RAPORT DE NECONFORMITATE,
Nr. 97 din 15 iunie 2023

Beneficiar: C.N.A.I.R. S.A.	Contract nr. 92/1819 / 14 ianuarie 2020
Lucrarea: Supervizarea Proiectării și Execuției Podului Suspendat peste Dunăre în zona Brăila	
Consultant: Asocierea SC METROUL SA – SC ITALROM INGINERIE INTERNATIONALA SRL – SC PEGASO INGENNERIA SRL – SC AREX LIDER COMPANY SRL	
Antreprenor: Asocierea WEBUILD SPA – IHI INFRASTRUCTURE SYSTEMS CO., LTD	
CATEGORIA DE LUCRARE la care se referă neconformitatea: (nume și cod)	Cablu principal Nord și cablu principal Sud în Bloc Ancoraj Brăila și Bloc Ancoraj Jijila
OBIECT / ZONA DE LUCRU în care a fost constatată neconformitatea:	Camere superioare: Bloc Ancoraj Nord Brăila, Bloc Ancoraj Sud Brăila, Bloc Ancoraj Nord Jijila și Bloc Ancoraj Sud Jijila
DESCRIEREA NECONFORMITĂȚII ȘI PRESCRIȚIA FAȚĂ DE CARE SE RAPORTEAZĂ:	
<p>În urma inspecției personalului de specialitate al Inginerului în interiorul celor 4 camere superioare a blocurilor de ancoraj (Bloc Ancoraj Nord Brăila, Bloc Ancoraj Sud Brăila, Bloc Ancoraj Nord Jijila și Bloc Ancoraj Sud Jijila), în perioada 12 - 14 iunie 2023 în care au fost efectuate teste statice la podul suspendat, au fost constatate fire disconti

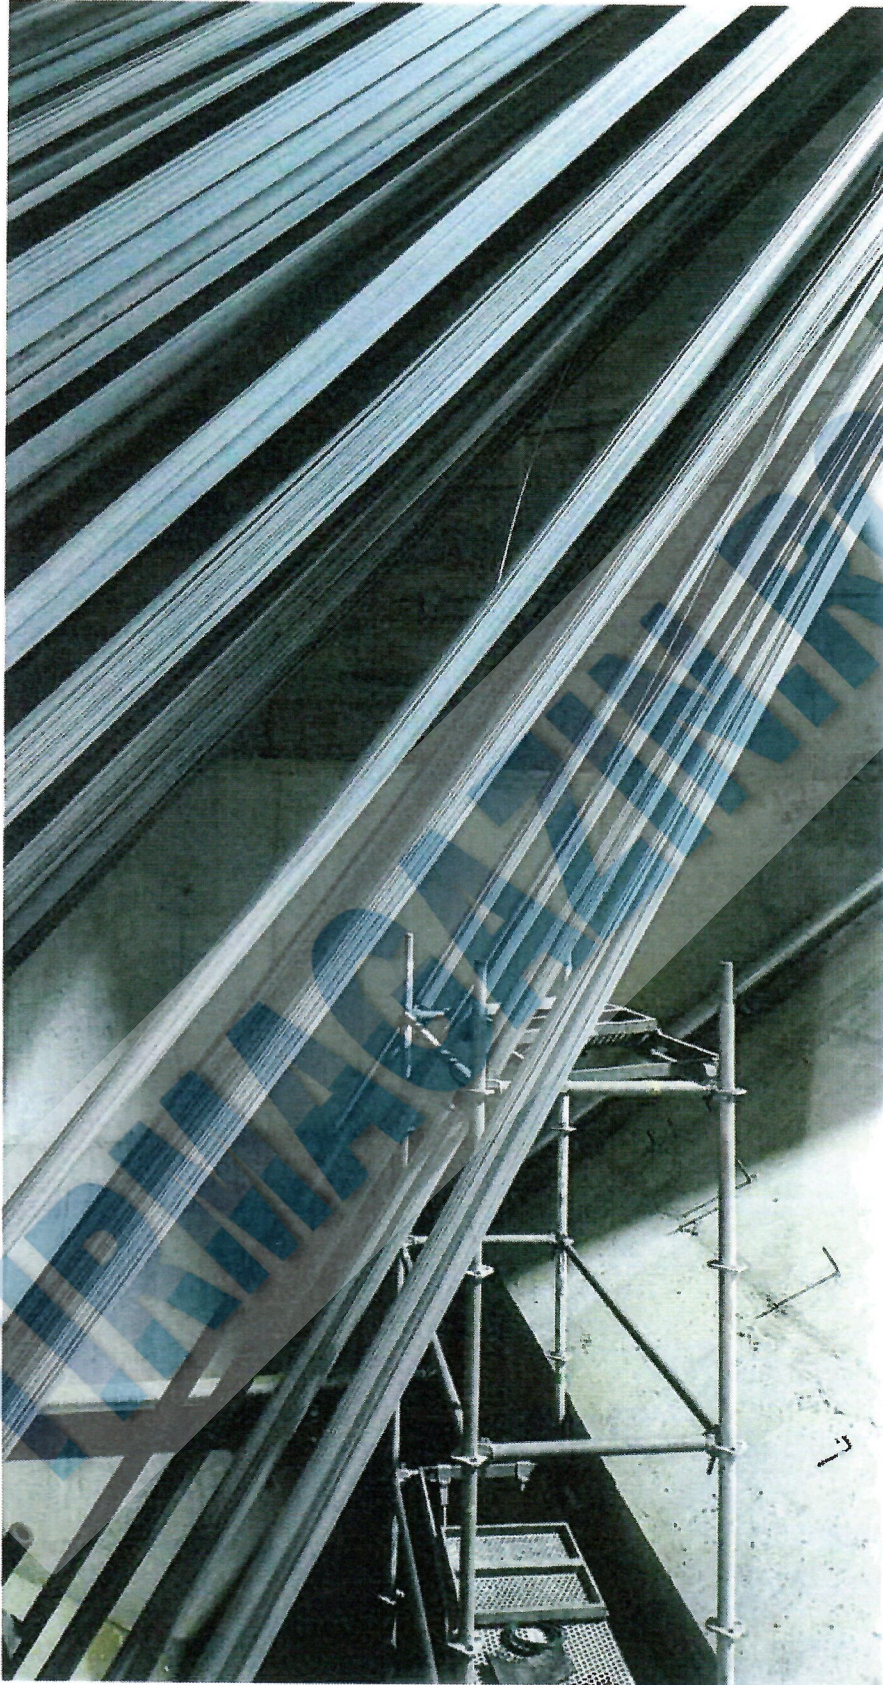
Fir discontinuu în cameră superioară Bloc Ancoraj Jijila Sud

Remedieri la fire discontinue în cameră superioară Bloc Ancoraj Jijila Sud

Remedieri la fire discontinue în cameră superioară Bloc Ancoraj Jijila Sud
